เอกสารตรวจบ้าน

โครงการ. บ้านพิศาลลาดกระบ้ง

บ้านเลขที่ 559/162

วันที่ตรวจสอบ เสาร์ ที่ 15 พฤศจิกายน 2557

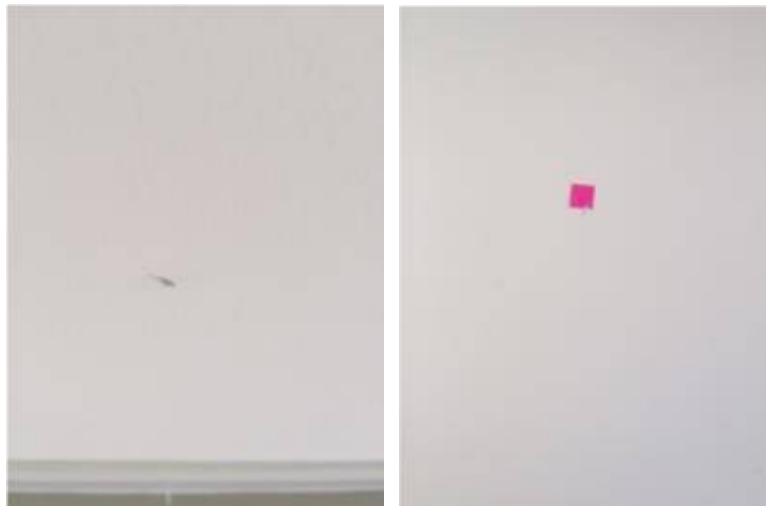
2. เก็บงานซีเมนต์ตรงขอบประตู

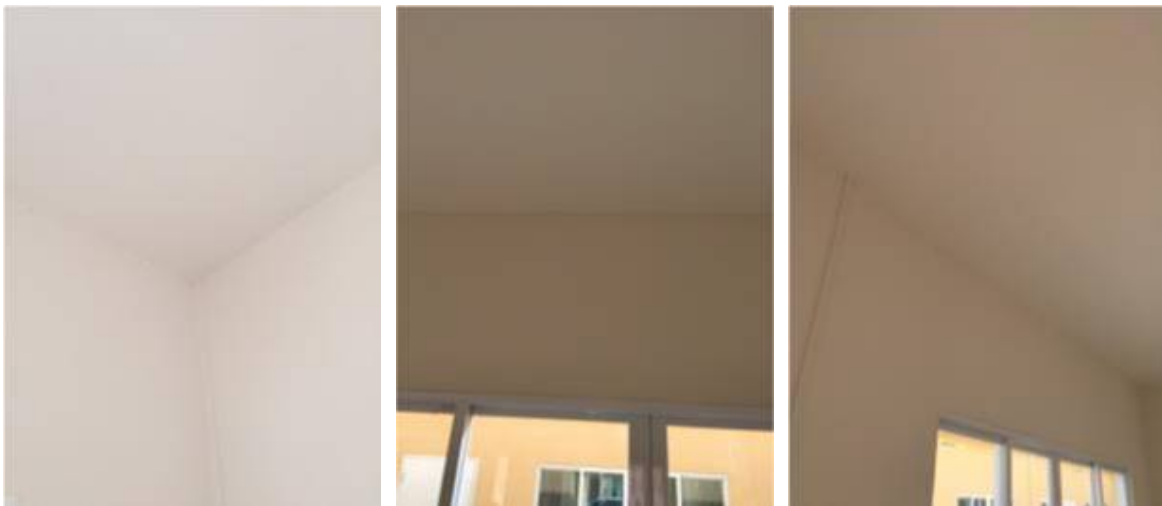
5. ขอบบัวไม่เรียบ (บวบ + สีพอง)

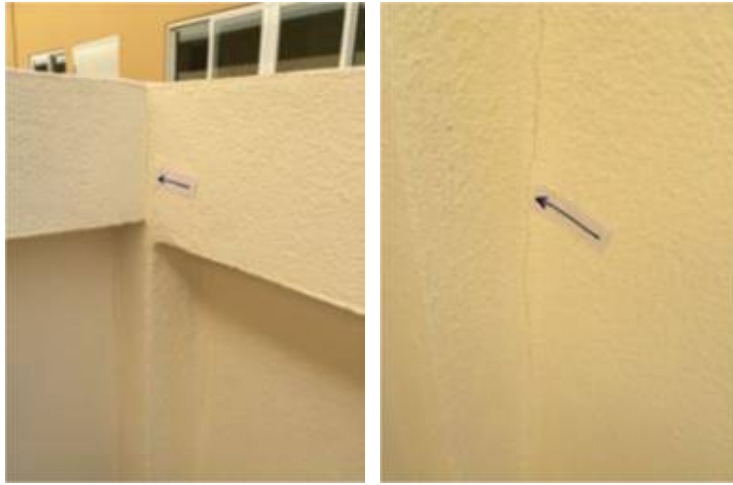
7. เก็บงานสีเพดานฝ้าตามขอบโดยรอบ + เก็บงานสีรอยต่อฝ้าโดยรอบ

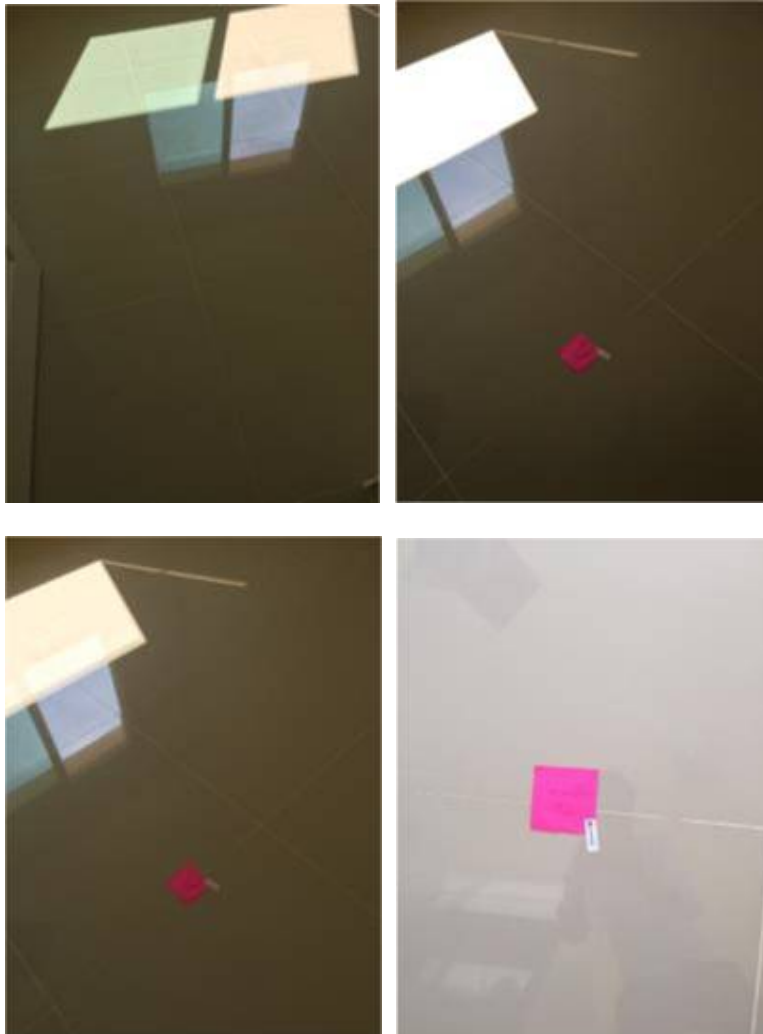
1. เก็บงานสี (ทาสีไม่เสมอกัน) + ผนังเป็นรอย

2. ทำความสะอาดบันไดทุกชั้น

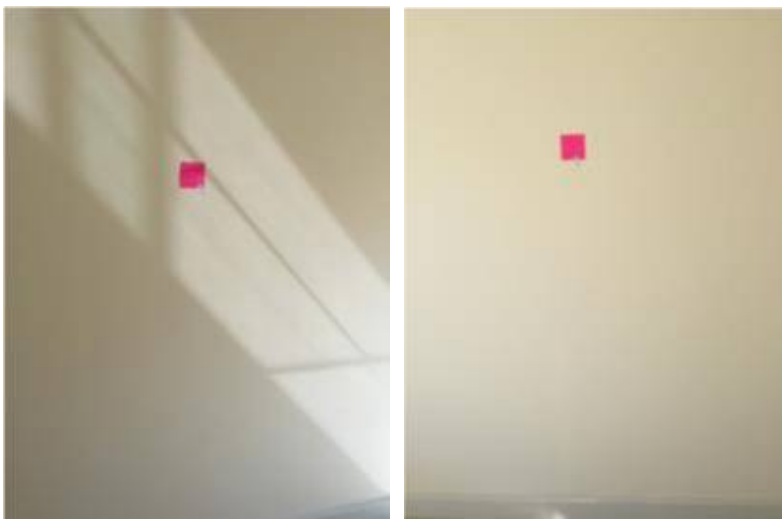
1. เก็บงานดินวงกบประตู
